CONDUCTIVIDAD

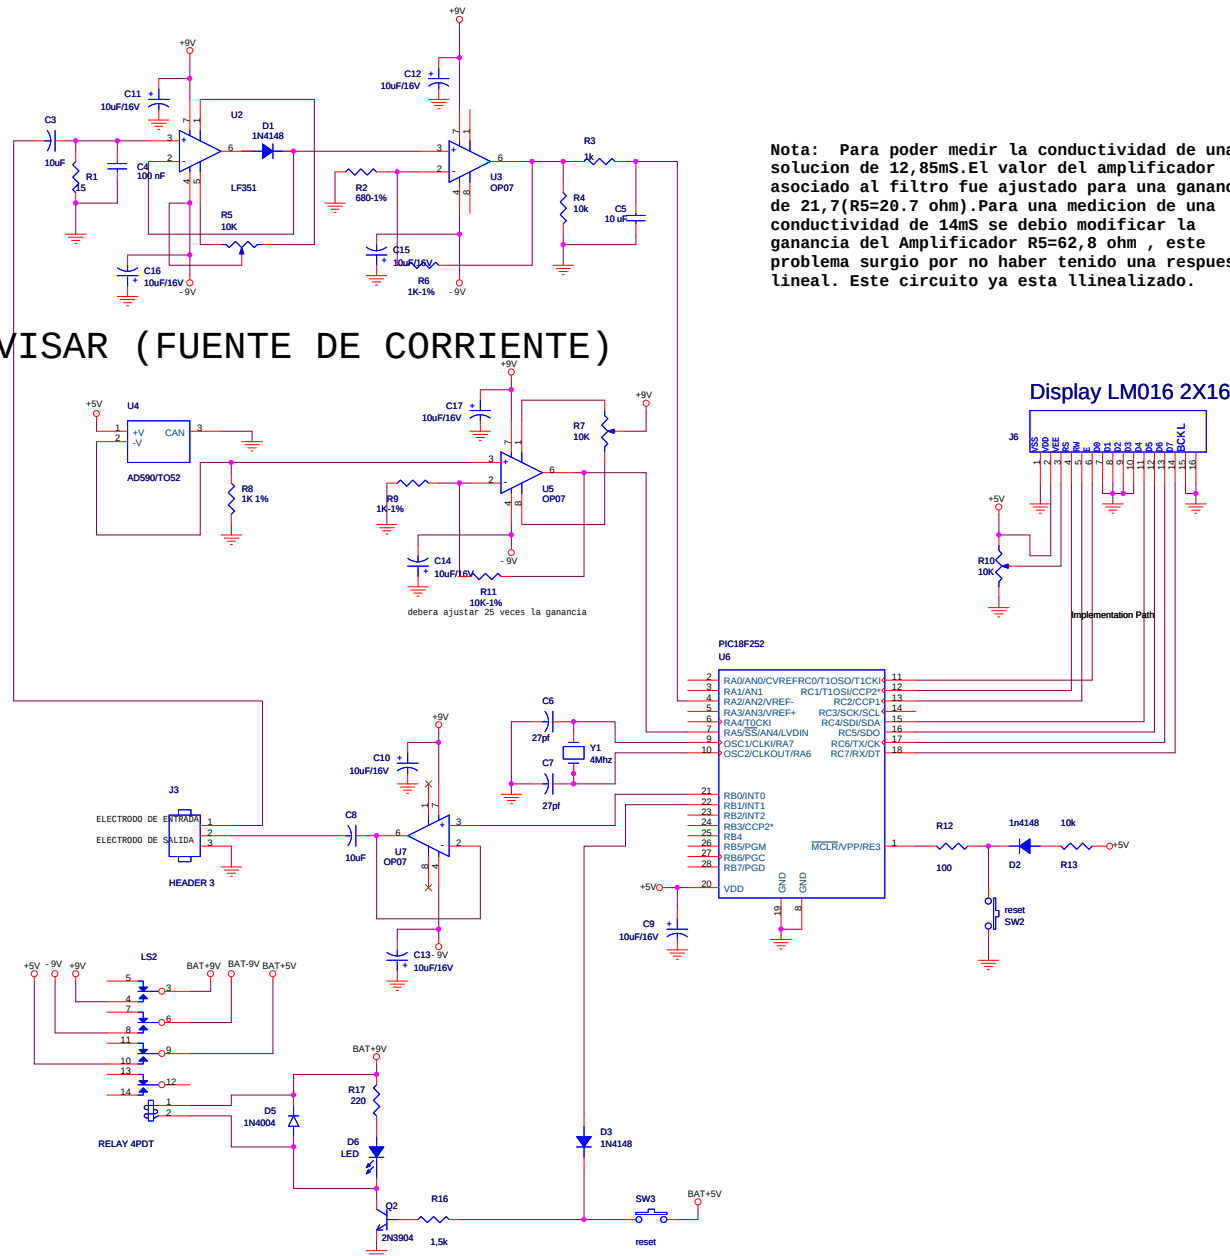
Nota: Para poder medir la conductividad de una solución de 12,85mS.El valor del amplificador asociado al filtro fue ajustado para una ganancia de 21,7(R5=20.7 ohm).Para una medición de una conductividad de 14mS se debió modificar la ganancia del Amplificador R5=62,8 ohm , este problema surgió por no haber tenido una respuesta lineal. Este circuito ya está linealizado.

AD590 A REVISAR (FUENTE DE CORRIENTE)
